COMMISSION ROYALE DES MONUMENTS ET DES SITES
KONINKLIJKE COMMISSIE VOOR MONUMENTEN EN LANDSCHAPPEN

N/Réf. :	BXL20569_708_PUN	BRUXELLES. Rue de la Régence, 30A - Place du Petit Sablon,
Gest. :	XX/CJ	17 (arch. Jean-Pierre Cluysenaar)
V/Réf. :	2043-0527/02/2022-533PU	(= Classé en totalité depuis le 9/9/1993 / ZP de la Synagogue
Corr DPC:	Coralie JACQUES	principale de Bruxelles et du Palais de Justice)
NOVA :	04/PFU/1862806	<u>PERMIS UNIQUE</u>: Rénover, restaurer et étendre les bâtiments
Corr DU:	Diane GUSTIN	du Conservatoire Royal de Musique
	Julie NANNETTI	Demande de BUP – DPC / BUP – DU du 18/04/2023

Avis conforme de la CRMS

Photo depuis la salle vers la charpente non visible à travers le contre-lanterneau opalin

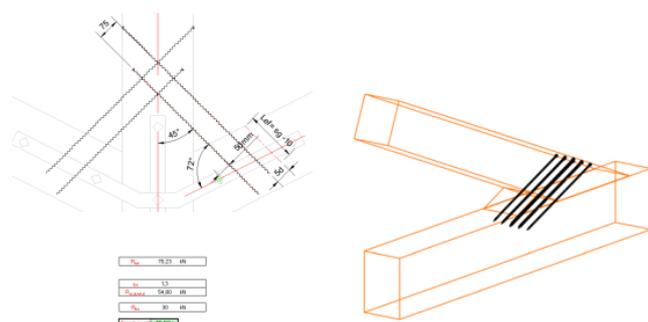
La Grande Salle de Concert est surmontée d'une charpente en bois résineux composée de 9 fermes identiques ainsi que de deux fermes en 'étoile' aux abouts de la Salle. Cette charpente en bois n'est pas visible depuis la salle car elle se situe au-dessus d'un contre-lanterneau pourvu de vitrage opalin. La majorité de la charge de la charpente repose sur les murs ou colonnes intérieurs de la Salle et non sur les murs de façades.

L'isolation de la toiture ainsi que la mise en œuvre d'une nouvelle verrière double vitrage motorisée en remplacement de la verrière existante au-dessus de la grande salle (option à laquelle la CRMS souscrit) implique un surpoids important qui a conduit à une vérification d'ingénierie des capacités de résistance de la charpente. Celle-ci comporte deux parties – zone podium et zone parterre/pigeonnier. La nouvelle charge (+55% par rapport à la charge actuelle) a donné lieu à une étude de stabilité comprenant diverses inspections et sondages, l'inventaire des pièces, l'analyse de l'état sanitaire, le calcul de descentes de charges, etc.

Schémas descriptifs du renforcement des assemblages de charpente proposés (Ney)

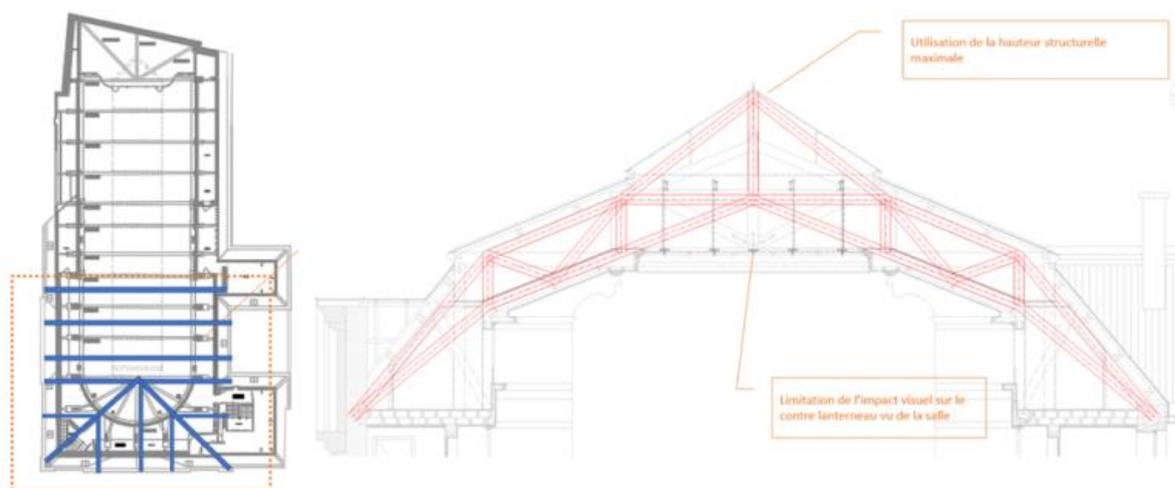
La partie de charpente située au-dessus de la scène (zone podium) repose sur des murs porteurs de part et d'autre de la scène. Ses sections de bois semblent suffisantes pour soutenir le surpoids mais ses assemblages ne sont pas normés et les calculs n'ont donc pas pu les considérer valablement, sans sondage destructif de chaque assemblage. Le projet

prévoit donc de renforcer ces assemblages par 9 tiges filetées qui remplaceraient la fonction des assemblages actuels. Extrait de la note : *Une première analyse structurelle de la charpente a été faite afin de vérifier la capacité des éléments à reprendre les efforts totaux augmentés dû aux charges supplémentaires. L'étude nous permet de conclure que les éléments bois de la charpente existante disposent d'une réserve suffisante pour ces surcharges. Ensuite les assemblages existants ont été vérifiés pour les nouveaux efforts à transmettre. Cette vérification s'est faite sur base d'observations et d'hypothèses de géométrie courante pour les tenon-mortaise. Le taux de travail des assemblages ne permettait pas de valider les nœuds. Ceux-ci doivent donc être renforcés afin d'assurer une transmission d'effort correcte. (...) Les renforts via vis sont considérés comme reprenant l'entièreté de la charge en situation projetée. Comme les assemblages via tiges et les assemblages bois-bois présentent des raideurs et mécanismes de fonctionnement différents, il n'est pas possible de considérer que le renfort ne pourrait reprendre que le « surplus » de charge appliqué à la charpente.*

les charpentes bois originelles en place comme témoin mais à les rendre structurellement obsolètes/inutiles et à leur substituer un nouveau système complet. C'est un parti d'intervention très lourde est interpellant sur le plan du patrimoine puisqu'il fait fi de la logique constructive du bâtiment. La CRMS recommande de poursuivre les investigations à la recherche d'une solution qui conférerait un plus grand rôle structurel au système originel et de réaliser des tests avec un résistographe afin de déterminer avec plus de précision les sections des éléments en bois et de réaliser les calculs avec ces données (la solution qui est prévue avec les tiges ne peut être envisagée qu'en dernier recours)

Indication sur plan de l'emplacement des nouvelles fermes métalliques (en bleu) et coupe schématique d'une nouvelle ferme (en rouge) (Ney)

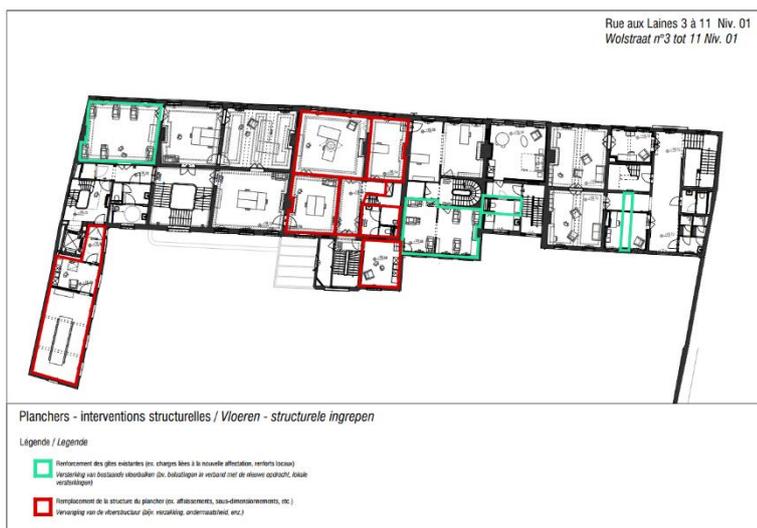
La partie de charpente située au-dessus de la baignoire (zone parterre / pigeonnier) repose, quant à elle, sur une structure métallique qui reporte les charges vers les fines colonnettes en fonte des balcons non protégées RF. Cette situation – assez surprenante - n'est acceptable ni structurellement ni du point de vue de la prévention incendie et doit être modifiée. Il est, pour cette partie, proposé de dédoubler les fermes existantes en bois en y ajoutant de nouvelles fermes métalliques en acier, qui porteront de mur à mur et remplaceront la descente de charges du nouveau complexe de toiture qu'il est inconcevable de faire reposer sur les colonnettes en fonte. Le contre-lanterneau et les balcons seraient 'suspendus' à la charpente métallique.

D'autres pistes ont été étudiées mais elles ont été écartées, pour des raisons patrimoniales (préserver les colonnettes en fonte et leur esthétique, éviter de nouvelles colonnes/éléments structurelles dans les espaces classés, conserver les éléments de charpente originels ...). La CRMS souscrit au fait que des pistes avec un tel impact aient été écartées. **Il en reste que l'intervention retenue consiste à maintenir**
